AODEPU® 宁波奥德普电梯部件有限公司			NINGBO AODEPU ELEVATOR COMPONENTS CO., LTD.	
						总装图			瞬时式安全钳	
标记	处数	分区	更改文件号	签名	年、月、日	阶段标记			重量	比例
设计	胡建升	2022.08.09	标准化						3:8	0X-588
审核										
工艺			批准			共 张 第 页

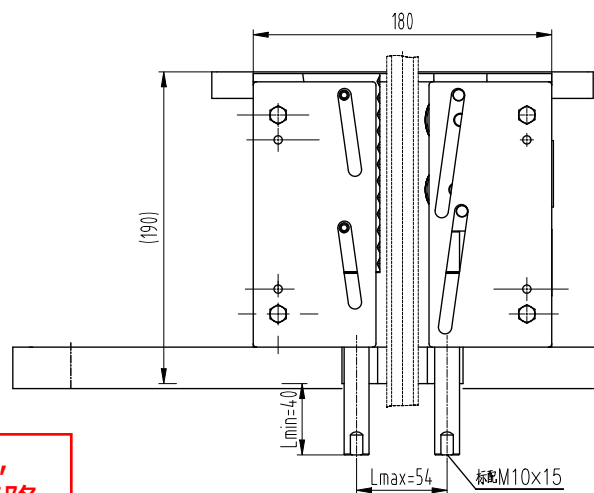
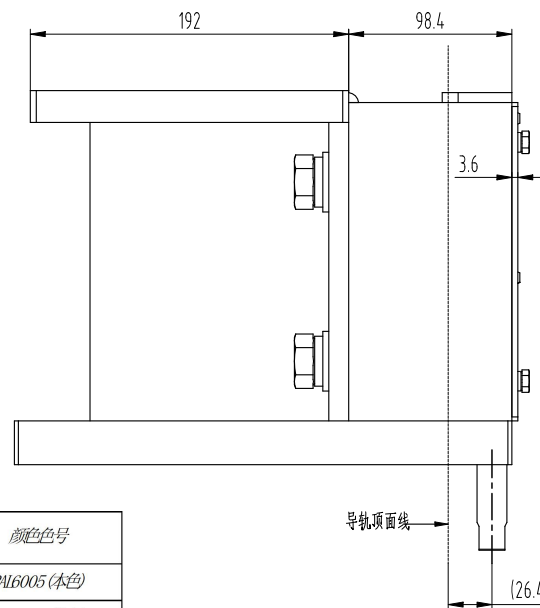
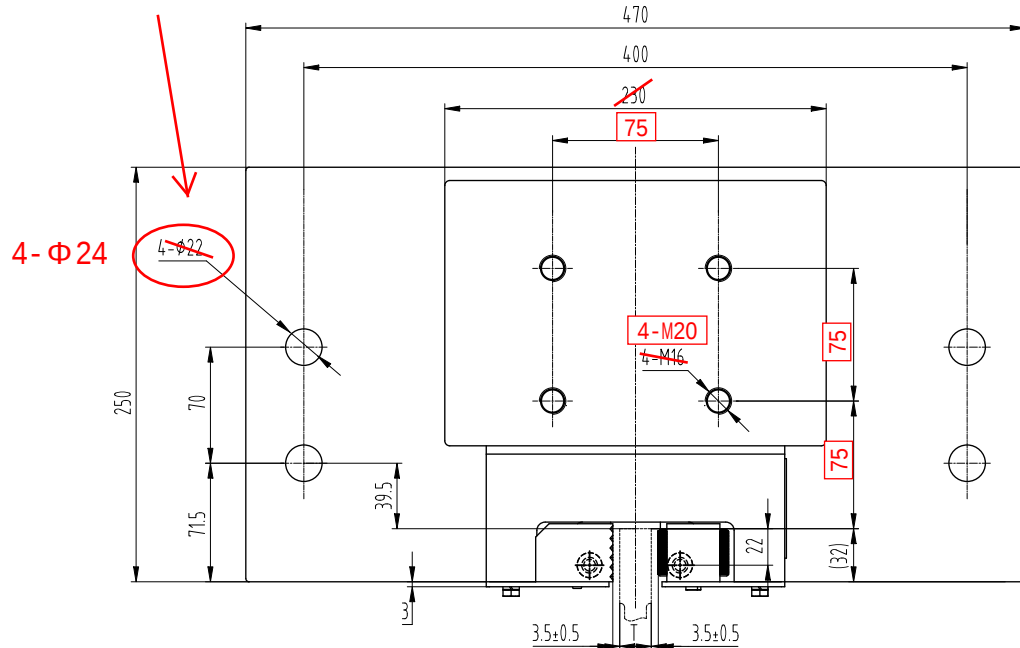
安装板跨度加长
板厚增加至25mm

板厚增加，
加工精度下降
需要改成直径24
